Réflexion collective initiée par le CLD dans le souci de la meilleure intégration possible

Soumission d'une « variante » complémentaire au pré-projet du réaménagement du seuil de Bellevue

Soumission d'une « variante » complémentaire au pré-projet du réaménagement du seuil de Bellevue

Croquis représentant la variante du réaménagement de Bellevue soumise par le CLD avec passage sur l'ancien seuil en amont du pont et réalisation du chenal resserré avec rampes dégradées à l'aval sur le principe du pré-projet étudié.

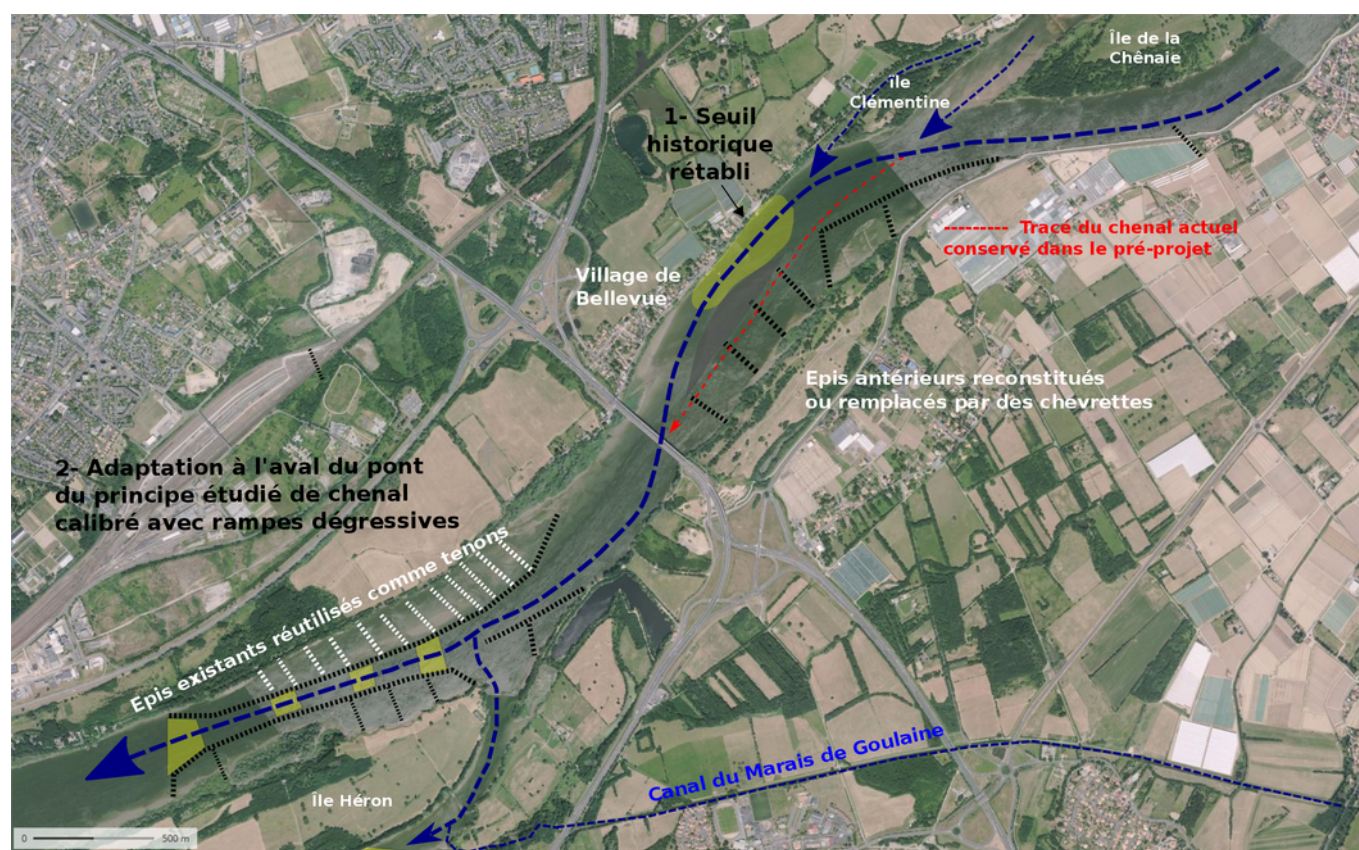
De ces observations et de ces échanges est sortie une idée simple et complémentaire, presque évidente, celle de réutiliser l'ancien seuil historique passant sur l'affleurement rocheux en rive droite devant le village de Bellevue et d'adapter à cette cote de référence* le principe étudié de chenal resserré avec rampes dégressives à l'aval du pont en s'appuyant sur la ligne des « roches de Bellevue » au droit de la tête de l'île Héron.

* L'espace de transition atteindrait plus de 3 km (au lieu de 1800 m dans le pré-projet), comprenant le passage sur le seuil historique, l'espace intermédiaire et l'aménagement aval avec son chenal resserré et ses rampes successives, jouant le rôle de second seuil tout en amortissant la pente amont-aval. Cette augmentation de la transition et le passage sur deux seuils distants devraient logiquement atténuer les effets du courant et les érosions au bénéfice de la navigation et des poissons migrateurs. Les piles du pont de Bellevue seraient moins exposées et retrouveraient les conditions existantes avant le détournement du seuil au lieu de se situer juste à l'aval du chenal endigué et de ses turbulences.

* Cette configuration permettrait de créer deux inflexions allongeant le parcours de plus de 10 % et de conserver ainsi les caractéristiques hydrologiques du fleuve : ceci atténuerait la pente, augmenterait les frottements latéraux et favoriserait la formation typique de dépôts de sable entre ces sinuosités. Guidé par des duits de type chevrettes, le chenal passerait donc d'abord en rive droite sur l'affleurement rocheux de l'ancien seuil en suivant la courbe naturelle, en rive gauche à l'aval du pont, puis de nouveau en rive droite au-delà de la ligne des « roches de Bellevue ».

* Les enrochements devraient être limités aussi bien en amont du pont du fait du passage sur le haut fond du seuil historique en bordure de rive, qu'en aval par l'utilisation de la ligne des roches de Bellevue et du réseau d'épis en place pour calibrer le chenal resserré. Des ouvrages dégressifs seraient à prévoir dans le bras de l'île Héron à l'aval de la connexion avec le Boireau de St Sébastien pour ne pas le transformer en dérivation à fort courant. Une étude géologique a été commandée au BRGM avec sondages géophysiques dans le cadre du programme de reconquête pour avoir une

* La réutilisation du seuil de Bellevue permettrait le libre débouché des bras de Thouaré et Clémentine sans aucun aménagement perturbant, et la réalisation du chenal resserré à l'aval du pont devrait permettre une remontée importante de la ligne d'eau d'étiage au profit du bras Héron, du Boireau de St Sébastien et du canal de Goulaine qui y débouche.

Compte tenu de la meilleure progressivité et de son intégration au patrimoine, aux usages, à la géologie locale et à l'hydrologie du fleuve, nous soumettons modestement, mais avec espoir, cette idée de principe aux techniciens pour que soient étudiés la faisabilité, l'efficacité et le coût de cette variante complémentaire en comparaison avec le pré-projet présenté en 2013, avec toute liberté pour l'améliorer et l'adapter au profit du fleuve ! Cet aménagement lourd et capital marquera durablement le site de Bellevue et le cours amont. Sous la maîtrise d'ouvrage de VNF, le maître d'oeuvre chargé de la réalisation (EGIS EAU - CNR) doit maintenant poursuivre les études pour concrétiser les objectifs en se référant au pré-projet mais avec la liberté de le faire évoluer.

En rouge, le prolongement supposé de l'affleurement rocheux amont jusqu'à la ligne des roches de Bellevue...

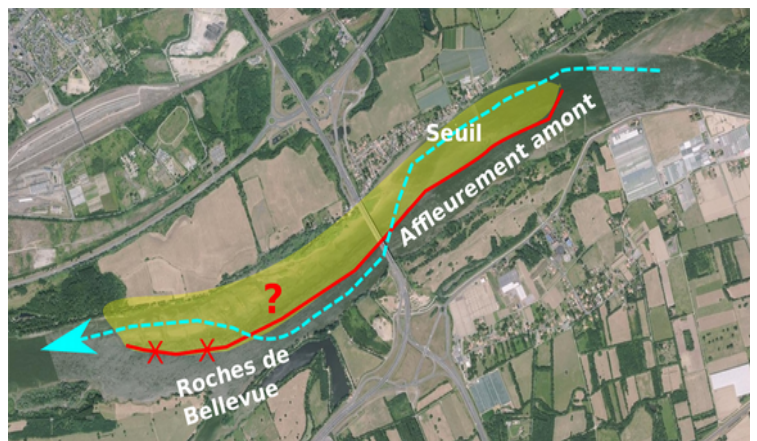
Comme sur les autres sections qui seront réaménagées, il manque des données géologiques concernant le profil de l'ancien lit, les bombements et affleurements rocheux, les gouttières des anciens chenaux... Une étude géologique a été commandée au BRGM pour pallier cette méconnaissance et permettre d'en tenir compte dans les prochaines interventions. Pour Bellevue, il serait intéressant de savoir si les roches émergentes en bordure du chenal actuel à l'aval du pont (connues sous le nom de "roches de Bellevue") sont dans la continuité de l'affleurement existant en amont du pont, auquel cas le tracé proposé pour la variante passerait deux fois sur des hauts fonds rocheux avec des avantages pour la constitution des rampes sous-fluviales et leur stabilité.

Les cotes du fond du lit sur le seuil de Bellevue en 1974

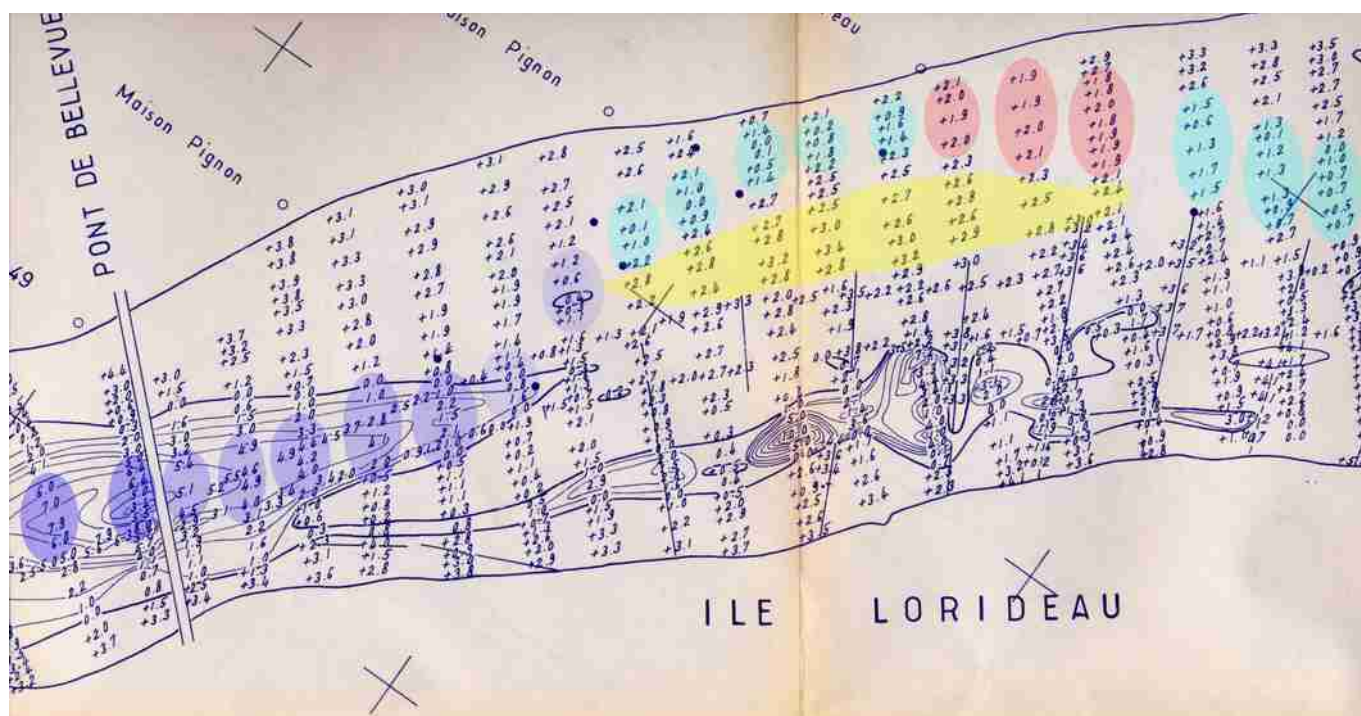
Sur cette bathymétrie jalonnée de profils transversaux, on constate que la crête du seuil de Bellevue (cotes des zones rouges) se situe à l'amont du village au niveau de la tête de l'îlot rocheux submersible (en jaune) : on constate que le point haut du seuil était alors à une cote de + 1,9 m CM (cote marine avec un zéro CM calé avant 1996 à - 2,76 m NGF69). La cote CM de + 1,9 correspond donc à - 0,86 m NGF69 ($- 2,76 + 1,9 = - 0,86$).

La carte permet de connaître le profil longitudinal et transversal du seuil de Bellevue en 1974 avant son détournement en 1976. Après un passage de crête sur environ 150 m de longueur où le point haut du seuil est situé aux alentours de -0,90 / 1 m NGF69, la pente du fond s'abaisse rapidement pour atteindre la cote zéro CM (donc - 2,76 m NGF69) 150 m plus en aval, puis - 8 m à l'amont du pont. A l'aval des piles du pont, la souille caractéristique formée par les turbulences atteint - 11 m NGF.

* Par rapport au pré-projet, il est intéressant de comparer la cote du seuil historique (- 0,90 NGF69) avec la cote de fond indiquée pour la première rampe sur le plan du pré-projet définie à - 3,50 m NGF69, soit 2,60 m plus bas que celle du fond de l'ancien seuil. A remarquer aussi que la cote des dragages prescrite pour l'aménagement du nouveau chenal de 1975 était de - 2,16 NGF69 (soit + 1 m CM, précisé en annexe 3)...

Profil en long de l'aménagement étudié pour Bellevue avec la création d'un chenal barré par 4 rampes sous-fluviales et la constitution d'un fond rugueux de 400 m de longueur réalisé à base de pierres concassées des anciens épis

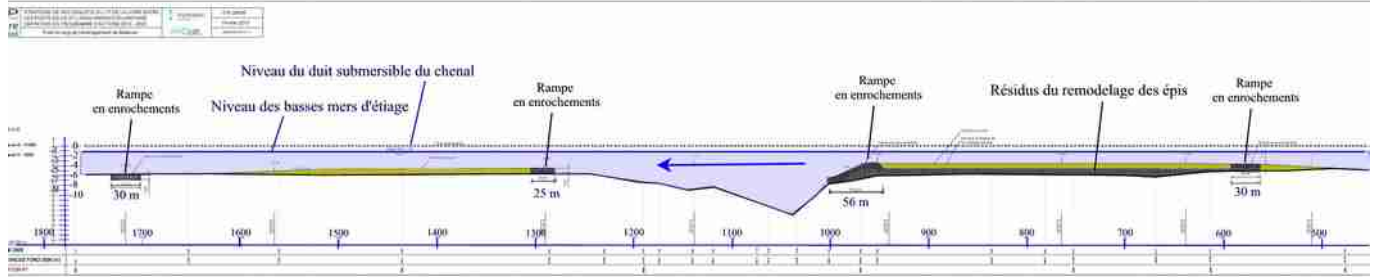
Dans les années 80, la principale objection au rétablissement du seuil de Bellevue par le Service Maritime de Navigation était la formation d'une marche importante aux étiages de basse mer (de l'ordre de 0,8 à 1 m) et du risque de réflexion de l'onde marée venant buter contre cet obstacle avec pour effet une augmentation du marnage à Nantes. Il faut donc freiner l'onde de marée et non pas la stopper. D'où l'intérêt d'augmenter la longueur de transition et le nombre de paliers pour obtenir une bonne progressivité aussi bien pour le sens du flot amont-aval que du jusant aval-amont !

La passage sur le seuil historique à la cote d'origine de - 0,90 m NGF69 demande donc à être fortement amorti à l'aval pour compenser la pente avec l'estuaire surcreusé en adaptant la hauteur des rampes du chenal calibré à cette cote de référence de 1974... Le déplacement à l'aval du pont du chenal calibré permet d'allonger la transition autant que nécessaire, la distance entre le pont de Bellevue et la tête de l'île Héron étant de 4 km.

La cote du radier de la première rampe se situe à - 3,50 m NGF69, la seconde toujours à - 3,50 m après 400 m sur fond rugueux d'enrochement, la troisième à - 4,40 m et la quatrième à - 5,75 m. Les bordures submersibles du chenal sont à la cote zéro. A comparer avec le niveau d'étiage de basse mer à - 1 m, celui de l'étiage de pleine mer à + 3,50 m (marnage maximal de 4,50 m).

* Pour mémoire, le point haut du seuil de Bellevue en 1974 (+ 1,9 CM) était à - 0,90 m NGF69, soit 10 cm au-dessus du niveau des basses mers indiqué sur le profil ci-dessus (- 1 m NGF69). Il faudrait donc relever la ligne d'eau sur ce point haut à la période critique en jouant sur la largeur du chenal, la hauteur et le nombre de rampes sous-fluviales, pour le meilleur profit de la ligne d'eau amont et du blocage des sédiments...
